## Revitalizace veřejného osvětlení obce Stonava

## Vysvětlení č. 2 k zadávací dokumentaci

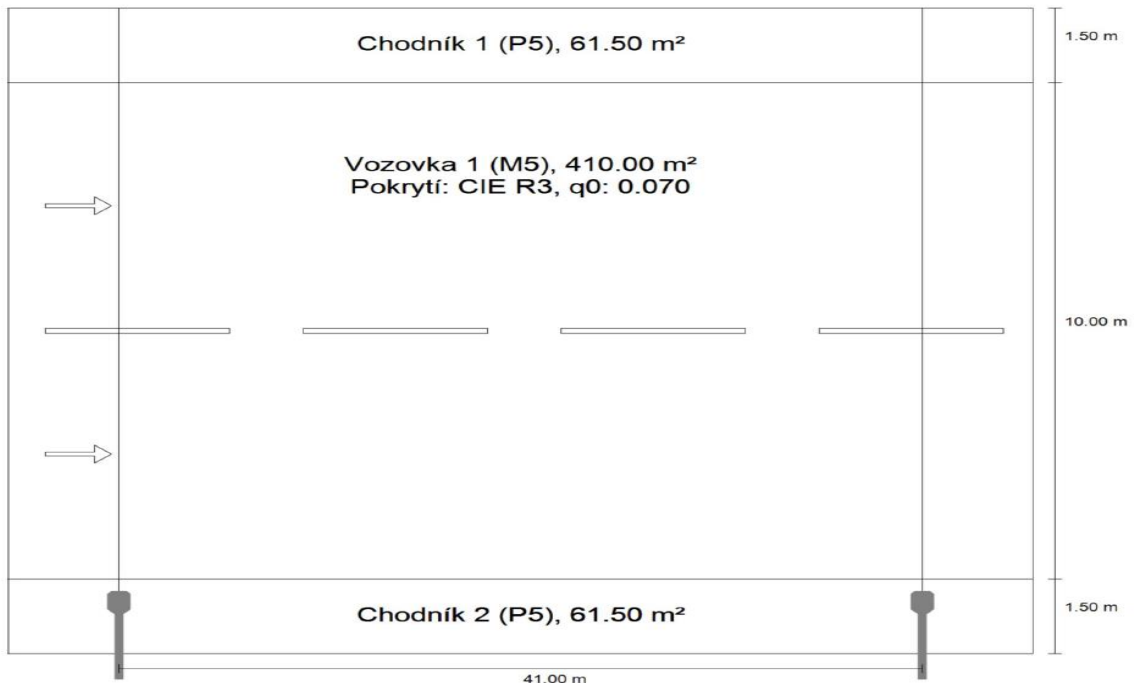
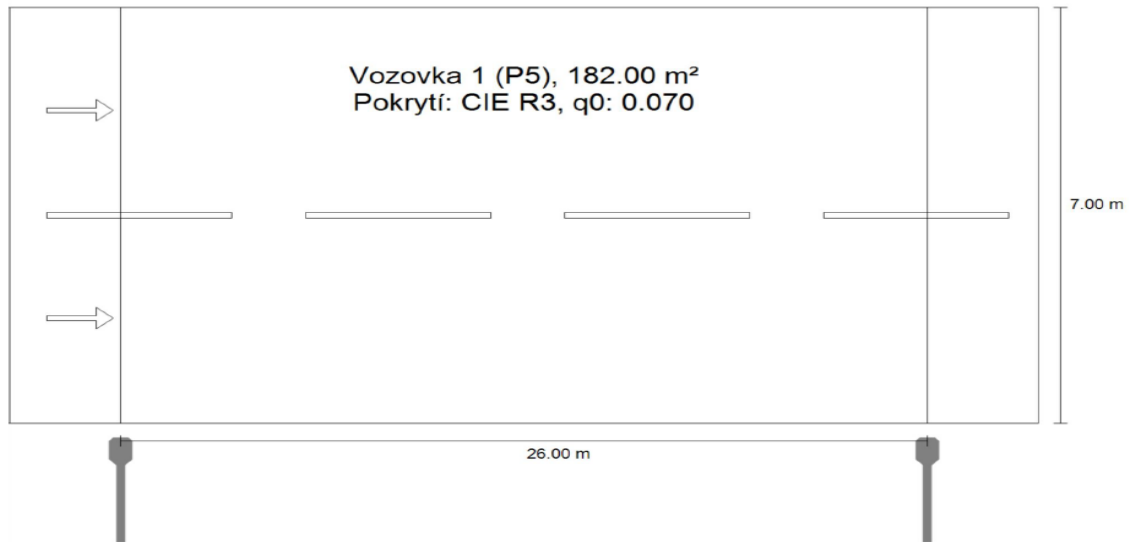
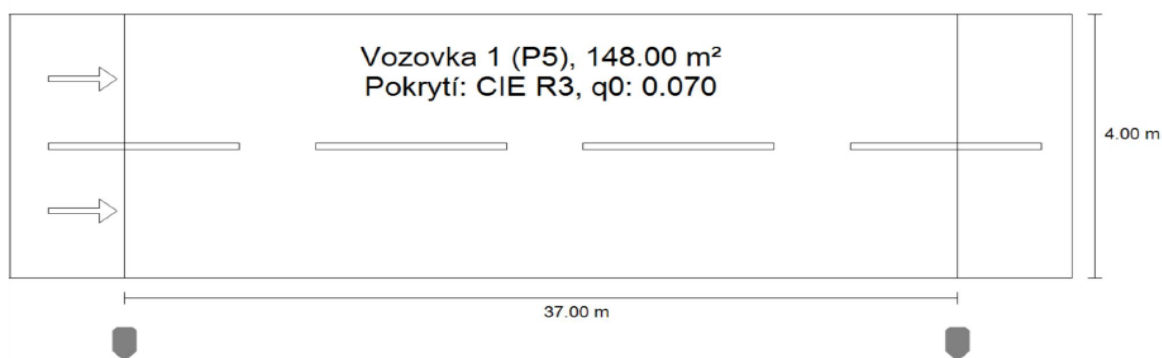
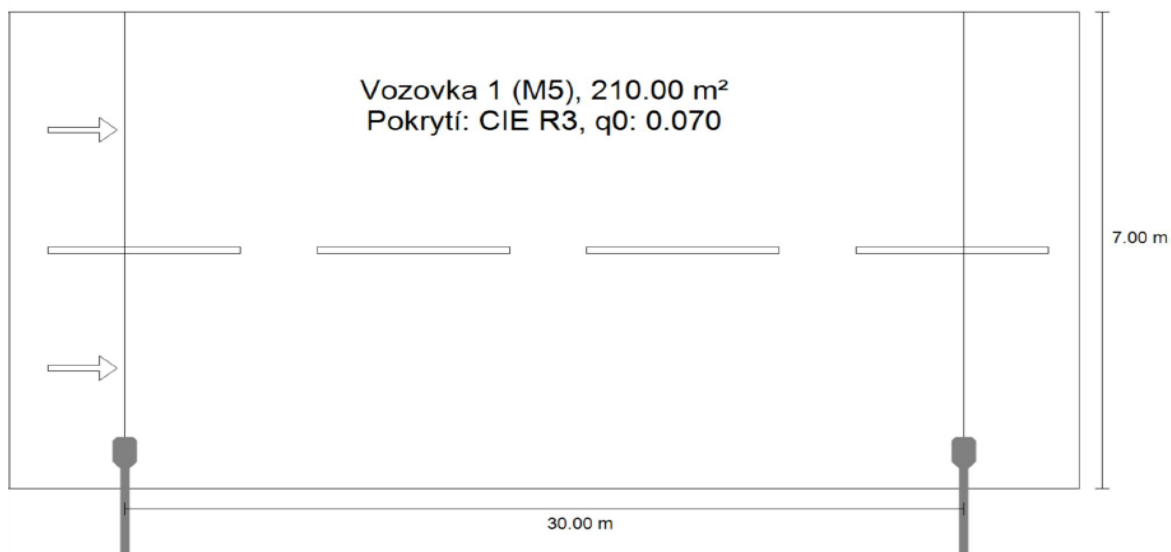
v bodě 7.3 přílohy d) PROJEKTOVÁ DOKUMENTACE je řečeno, že současně s nabídkou musí být doložen světelně technický výpočet, světelně technický výpočet rušivého světla pro jednotlivé úseky a otevřený Dialux výpočet.

1) Máte definované situace, které potřebujete vypočítat, nebo si máme tyto situace určit sami? Pokud si je máme určit sami, můžeme si upravit rozpočet tak, aby odpovídal našim výpočtům (např. 5ks 15W svítidel, 5ks 20W svítidel, 5ks 25W svítidel a 5ks 30W svítidel)? Pokud tyto situace poskytnete, bylo by možné přiřadit jednotlivé položky rozpočtu k výpočtům tak, aby bylo možné správně určit ceny za jednotlivé položky?

- 2) Budete akceptovat výpočet i v jiných výpočetních programech, jako je například Relux, který je pro čtení výpočtů dostupný zdarma?
- 3) Bylo by možné doplnit dokumentaci o mapu VO? Mapa VO je podstatná při výpočtech rušivého světla.

*světelně technický výpočet rušivého světla – u č.p. 54 a č.p. 102 obec Stonava*  
*světelně technický výpočet – definované situace*

*Ceny doplnit do výkazu výměr*

*Zadavatel bude akceptovat výpočet i v jiných výpočetních programech*

*Přílohou vysvětlení č. 2 je pasportizace Veřejného osvětlení*
